## WSZYSCY WYKONAWCY

dotyczy postępowania na **Budowa nowego przebiegu drogi wojewódzkiej nr 305 na odcinku od ul. Kolejowej do ul. Celnej w Nowym Tomysłu.**

Wielkopolski Zarząd Dróg Wojewódzkich w Poznaniu, w związku z prośbą o wyjaśnienie treści Specyfikacji Warunków Zamówienia w przedmiotowym postępowaniu, działając w trybie art. 135 ust. 2 Ustawy z dnia 11 września 2019 r. - Prawo zamówień publicznych (t. j. Dz. U. z 2023 r. poz. 1605 ze zm., dalej ustawa Pzp), wyjaśnia co następuje:

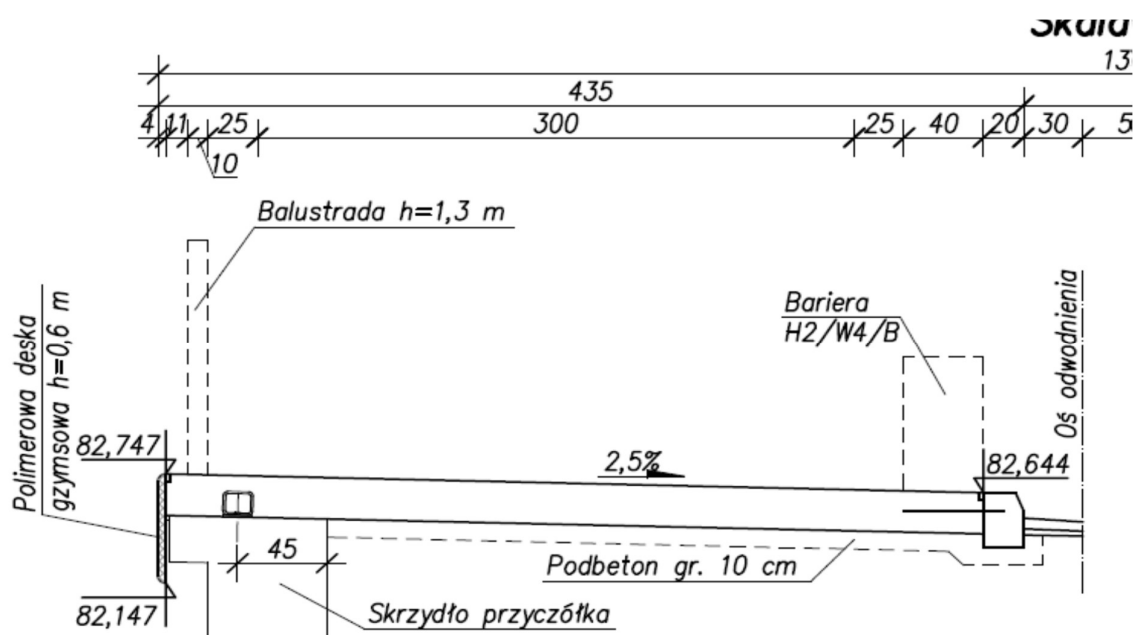
**Pytanie 81:** Dot. poz. 51 kosztorysu ofertowego „WIADUKT DROGOWY NAD LINIĄ KOLEJOWĄ NR 3 KM 0+359,10”: Zwracamy się z prośbą o potwierdzenie, iż w cenie mb krawężnika należy wycenić ławę betonową i że nie została ona uwzględniona w ilości podbetonu kapy chodnikowej.

**Odpowiedź:** Dla krawężników ustawionych przy szerokich kapach monolitycznych wykonanych na gruncie rys. 11 przekrój B-B strona lewa, podbeton pod kapę stanowi jednocześnie ławę, na której należy ułożyć krawężnik i ujęty jest w poz. 25. Dla krawężników znajdujących się na długości murów oporowych rys. 11 przekrój A-A, krawężniki należy wykonać na ławach, którego beton należy wliczyć do poz. 51 i 52.

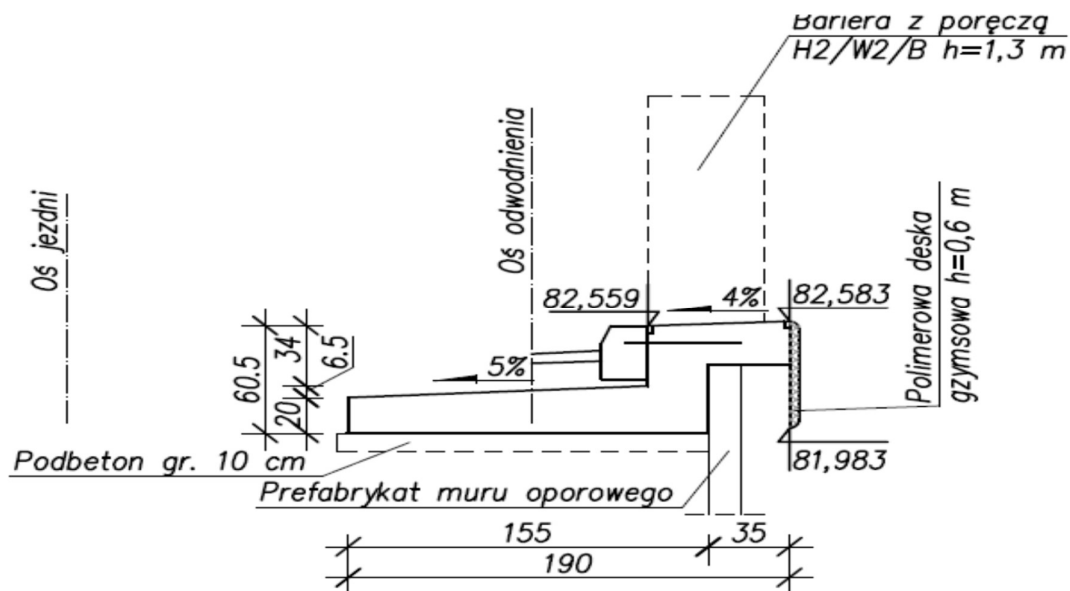
**Pytanie 82:** Dot. poz. 51 kosztorysu ofertowego „WIADUKT DROGOWY NAD LINIĄ KOLEJOWĄ NR 3 KM 0+359,10”: Zgodnie z kosztorysem należy wykonać 37,1 m krawężnika 20x30, wg rys 11 ilość w/w krawężnika równa jest 16,9m. Prosimy o weryfikację ilości w pozycji.

**Odpowiedź:** Dla krawężników ustawionych przy szerokich kapach monolitycznych wykonanych na gruncie rys. 11 przekrój B-B strona lewa, podbeton pod kapę stanowi jednocześnie ławę, na której należy ułożyć krawężnik i ujęty jest w poz. 25. Dla krawężników znajdujących się na długości murów oporowych rys. 11 przekrój A-A, krawężniki należy wykonać na ławach, którego beton należy wliczyć do poz. 51 i 52.
